**Determinazione del Dirigente del
Settore S4 - PIANIFICAZIONE E SOSTENIBILITÀ URBANA -
EDILIZIA PRIVATA
4PR - COORDINAMENTO PROGETTI DI RILEVANZA
STRATEGICA**

Determinazione motivata di conclusione positiva della conferenza di servizi semplificata in modalità asincrona ai fini dell'approvazione del PFTE del nuovo Gattile dell'Unione delle Terre d'Argine in variante localizzativa al PUG vigente.

**RELAZIONE TECNICA FINALE DI CHIUSURA DELLA CONFERENZA DI SERVIZI DECISORIA IN FORMA
SEMPLIFICATA E MODALITA' ASINCRONA
Articolo 14/bis Legge 241/1990**

Estratto Tav. 3 - Reti interrato e scarichi

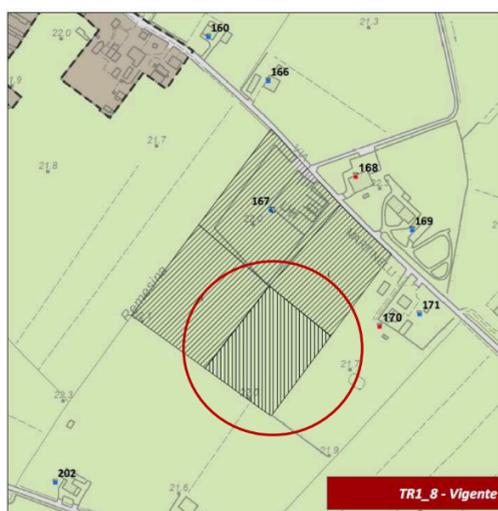
L'area, come evidenziato nella nota di AIMAG SpA del 15/10/2024, risulta esterna agli "agglomerati" serviti da pubblica fognatura, e pertanto la progettazione (Tav. 3 - rete fognaria) prevede che la rete delle acque nere, che raccoglie le diverse tipologie di reflui, sia collegata, previa l'installazione di una fossa imhoff e di un filtro percolatore anaerobico, alla nuova rete delle acque meteoriche che recapita nel fosso interpodereale adiacente al lotto e quindi al fosso stradale di Via Martinelli; come si evince dalla tavola grafica, per le acque provenienti dalla cucina è previsto l'inserimento di un adeguato pozzetto sgrassatore.

Relativamente alla rete acque bianche, il progetto prevede il posizionamento di un serbatoio di accumulo per il riutilizzo ad usi irrigui o lavaggio sabbie. Sarà assicurato il principio di invarianza idraulica mediante la realizzazione di un volume di laminazione di circa 44.62 mc, da attuare mediante l'allargamento e la risagomatura del fosso di scolo interpodereale adiacente il lotto, e mantenendo un coefficiente Udometrico di scarico pari a 20 l/sec per ettaro, in riferimento ad un Tempo di ritorno Tr 50 anni.

Riguardo la rete fognaria acque nere, si ritiene necessario che la progettazione esecutiva contenga una relazione dettagliata circa l'origine degli scarichi, la potenzialità dello scarico in abitanti equivalenti, i sistemi di trattamento previsti e il loro dimensionamento. Dovranno essere fornite indicazioni e caratteristiche del corpo idrico superficiale finale e individuato in planimetria il punto di scarico/allaccio alla rete acque meteoriche, che dovrà essere dotato di adeguato pozzetto di controllo/campionamento.

Elaborato TR1_8 - Proposta di Variante

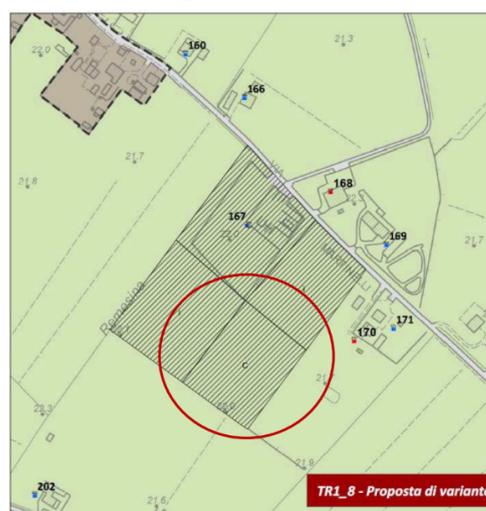
Lo strumento di pianificazione vigente del comune di Carpi è il PUG dell’Unione delle Terre d’Argine redatto in forma intercomunale (Soliera, Carpi, Novi, Campogalliano); il PUG è stato adottato in data 20/07/2023 e di seguito approvato in data 11/03/2024 con Delibera del Consiglio dell’Unione nr. 10. Come richiamato all’art. 8.1.2 delle Norme (TR6) del PUG dell’Unione, l’approvazione del presente progetto, mediante Procedimento Unico ai sensi dell’Art. 53 della L.R. 24/2017, consentirà la localizzazione delle opere e degli interventi per la costruzione dell’opera pubblica, in Variante allo strumento urbanistico vigente, con aggiornamento della sola tavola grafica TR1_8. Nello specifico, la Variante prevede la modifica da una dotazione generica già prevista dal PUG (“altre aree di proprietà pubblica”) verso una funzione più specifica e coerente con le dotazioni esistenti già mappate in TR1 aventi la stessa vocazione (s.v. Gattile esistente e Canile); l’area sarà mappata con la dicitura: “C-Pubblica amministrazione, sicurezza pubblica e protezione civile”.

Riguardo la strada di accesso al lotto, inserita sull’area adiacente individuata come dotazione territoriale caratterizzata dalla lettera “i” nella tavola TR1_8, si prende atto che i lavori di riassetto previsti nel progetto non andranno a modificare o alterare lo stato attuale delle essenze arboreo arbustive che caratterizzano la funzione di tale dotazione (“i” mitigazioni) e, pertanto, il proponente ritiene che il presente procedimento non costituisca variante alle dotazioni.
